地球資源衛星 1 号 (JERS-1) の  
打上げ結果の評価について (報告)

宇宙開発委員会技術評価部会

平成4年11月13日  
宇宙開発委員会技術評価部会

宇宙開発委員会技術評価部会は、平成4年2月11日に宇宙開発事業団が行ったH-1ロケット（2段式）による地球資源衛星1号（JERS-1）の打上げの結果を評価するために必要な技術的事項について、平成4年6月16日以来、調査審議を行ってきたが、このたびその結果をとりまとめたので報告する。

図39 MDR再生モード異常に対するFTA

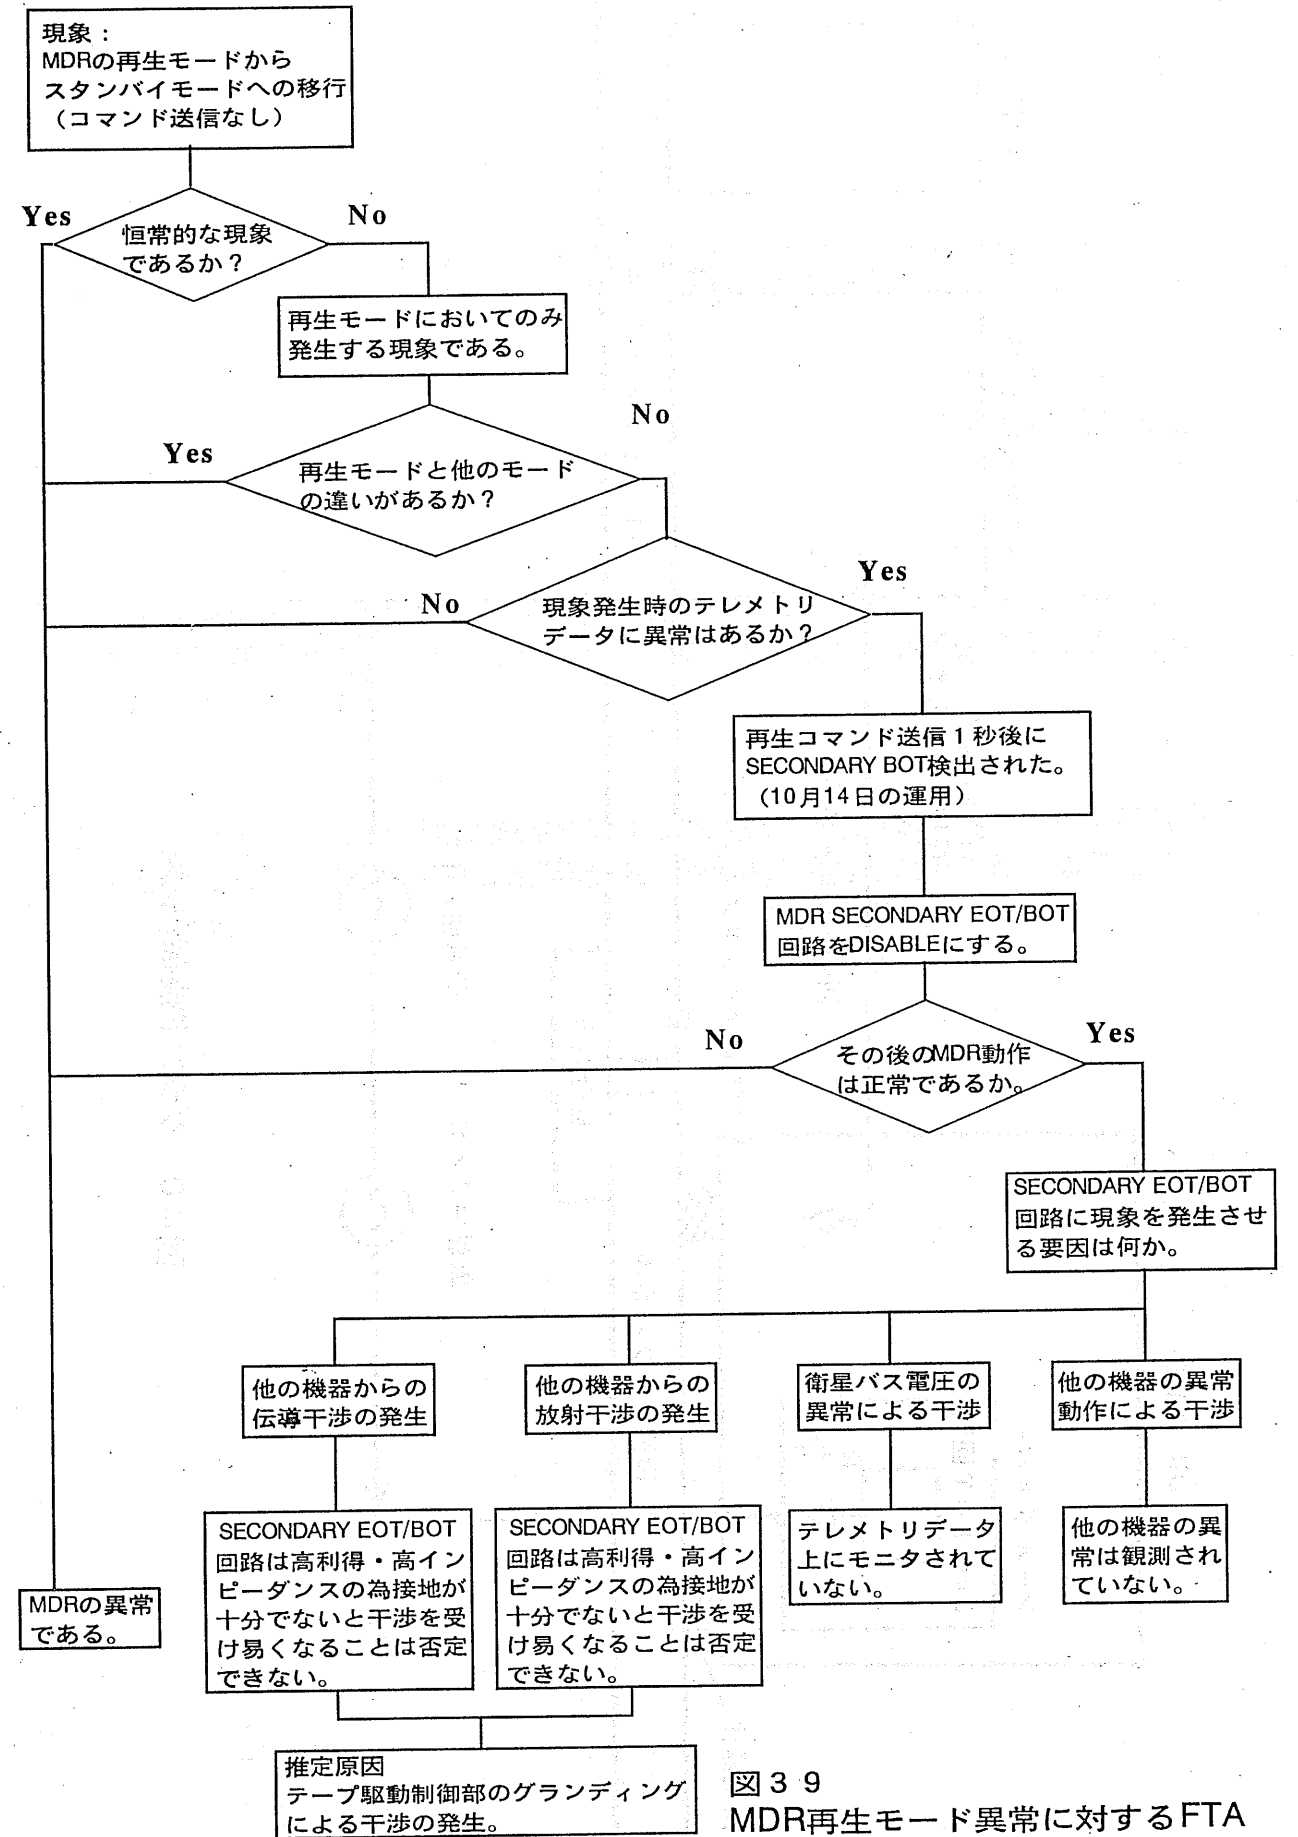
MDR外部については、図39のとおり、テレメトリデータや他機器の運用データに特に異常は見られないことから、衛星バス電源のスパイクノイズ、他機器の異常動作によるノイズの影響については可能性は低いと推定され、また他機器からのノイズ放射または伝導干渉の影響については地上試験時のレベルから変化していないと推定される。一方テープ駆動制御部筐体のグランド電位の安定性低下については、テープ駆動制御部筐体と衛星パネル間のグランドストラップ接続点（図40）のいずれかが熱サイクル等の影響によりその特性が変化し、電位安定性が低下する可能性がある。

図40 グラウンド接点系統図

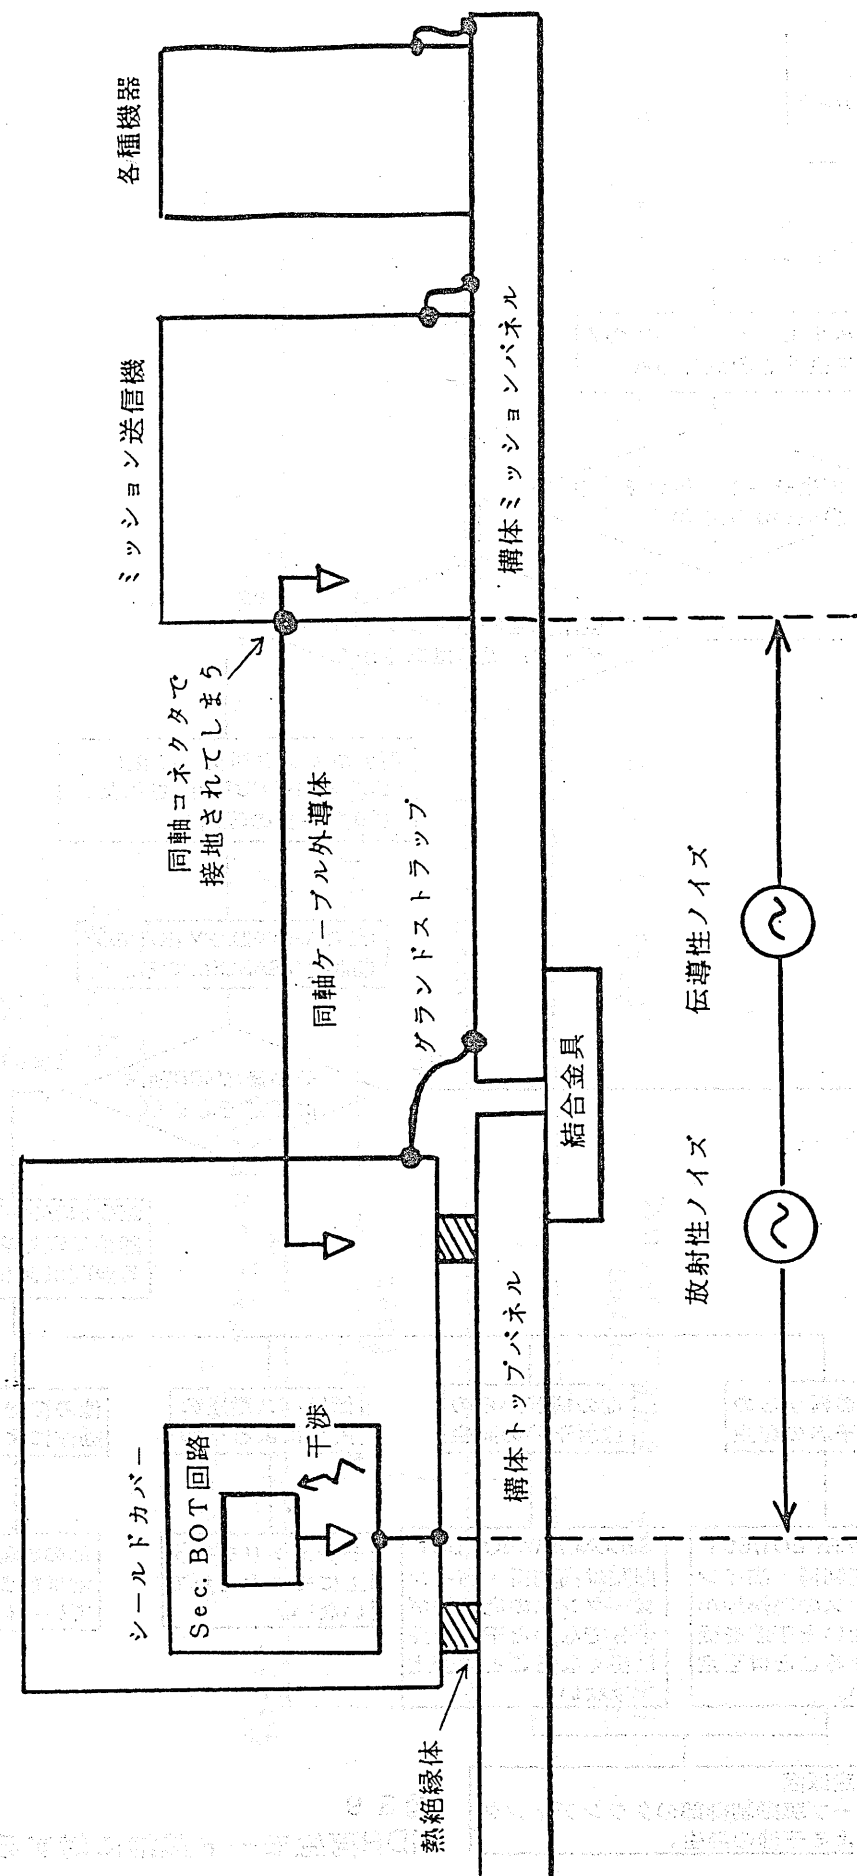
本不具合原因は、調査分析の結果から、テープ駆動制御部筐体と衛星パネルとの間のグランドストラップ接続点が熱ストレス等を受けて接地抵抗が増加し、筐体の電位が不安定になったことから、これがノイズ源となってグランドラインにノイズが混入し、外部環境の変動に対して敏感な設定がしてあるセカンダリシステムが誤動作を起こしたものと推定された。

さらに今後は、熱変化、機械的な変化等に強い接続方法を採用すると共に、フィルタの挿入や同相雑音除去比の高い増幅回路の採用等による電磁干渉対策を行い、十分な確認試験を行うことが重要である。
